RELATÓRIO DE FISCALIZAÇÃO TÉCNICA DOS SISTEMAS DE ÁGUA E ESGOTO DO MUNICÍPIO DE IBATÉ

PRESTADOR: SECRETARIA MUNICIPAL DE PROJETOS, OBRAS, ÁGUA, SANEAMENTO E SERV. PÚBLICOS

Verificação de Não Conformidades

Foto 1 - Vazamento na conexão entre os tubos.

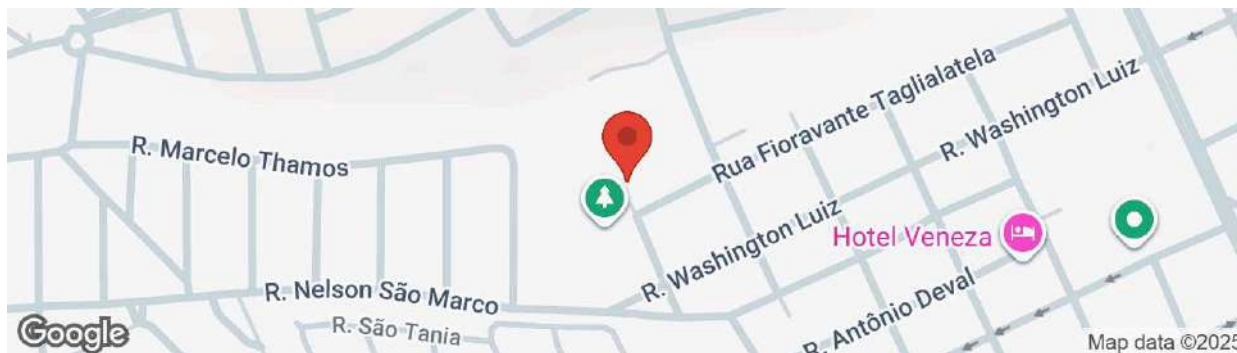
[RES6.3] Existência de vazamentos aparentes

Foi observado um vazamento na conexão de uma das tubulações responsáveis pela distribuição.;

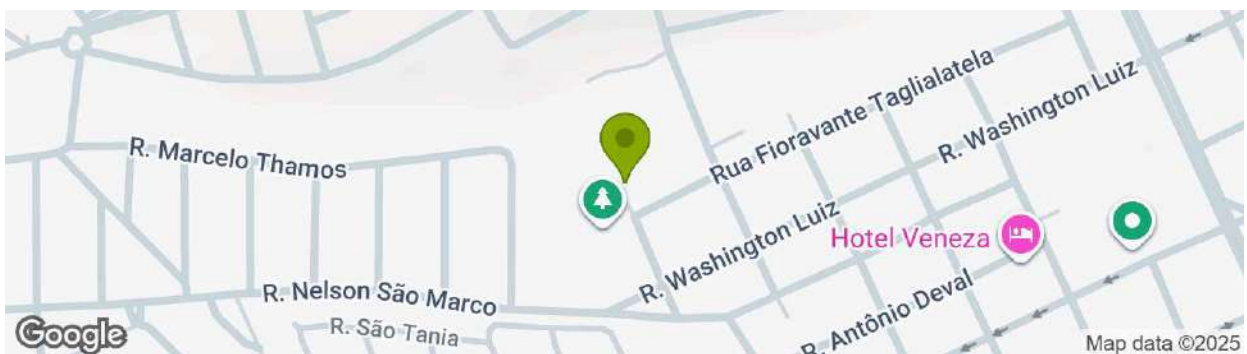
[EEA4.3] Ausência de conjunto moto bomba reserva

Atualmente, há apenas uma motobomba em operação. Deve-se realizar a instalação de uma segunda unidade em reserva, a fim de garantir a continuidade do abastecimento em caso de manutenção ou falha da bomba em operação.

[EEA4.4] Ausência de extintor de incêndio

Providenciar extintor de incêndio.

Foto 1 - Drenagem inadequada de água de lubrificação de gaxetas em uma das motobombas.

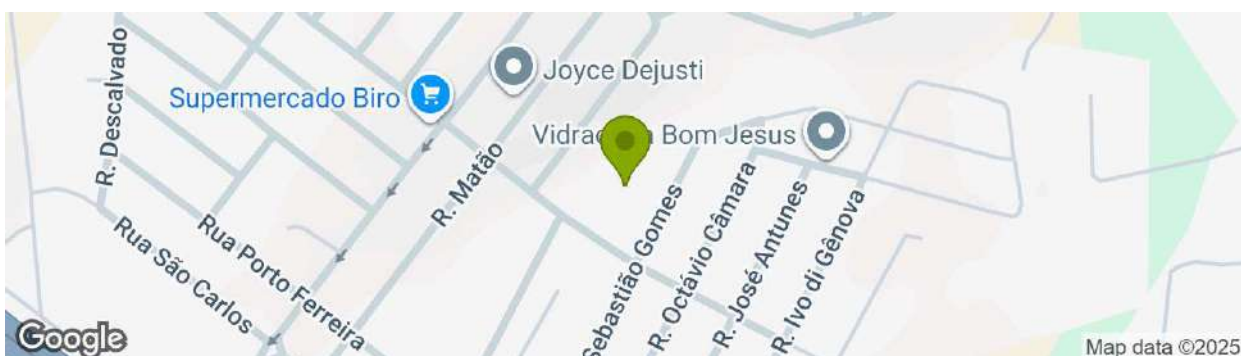
[EEA4.7] Drenagem inadequada de água de lubrificação de gaxetas

Em uma das bombas, a drenagem não está sendo realizada, ocasionando acúmulo de água no chão.

Foto 1 - Aberturas ao redor das bombas representam risco aos operadores. Recomenda-se instalar grades de proteção.

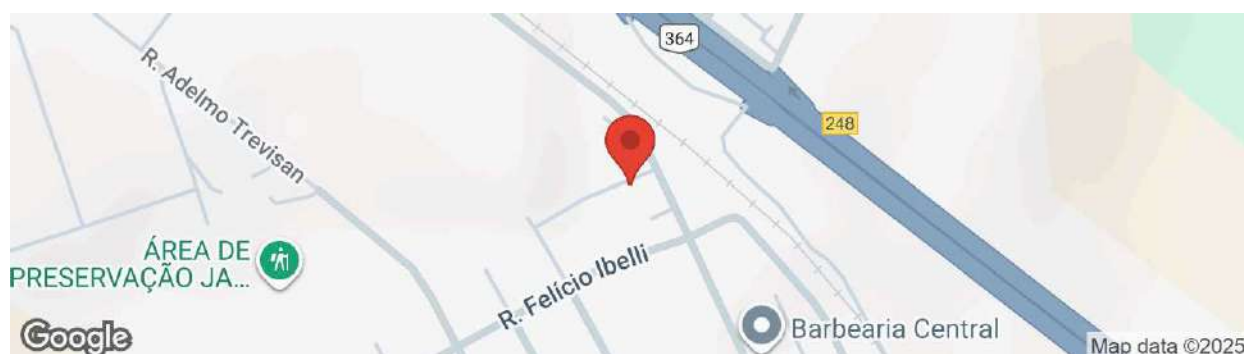
[EEA4.10] Ausência de manutenção, limpeza, conservação e segurança

Providenciar grades de abertura para as aberturas próximas ao conjunto de moto bombas.

Foto 1 - Escada de acesso à sala de motobombas.

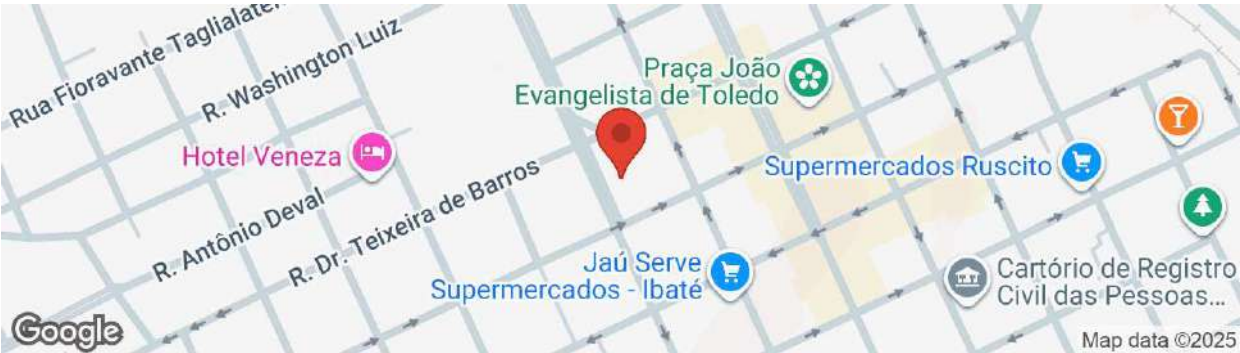
[EEA4.10] Ausência de manutenção, limpeza, conservação e segurança	Não Conforme
[EEA4.10] Observações	Escada de acesso à sala de motobombas apresenta degraus deteriorados e ausência de corrimão adequado, oferecendo risco à segurança dos usuários.
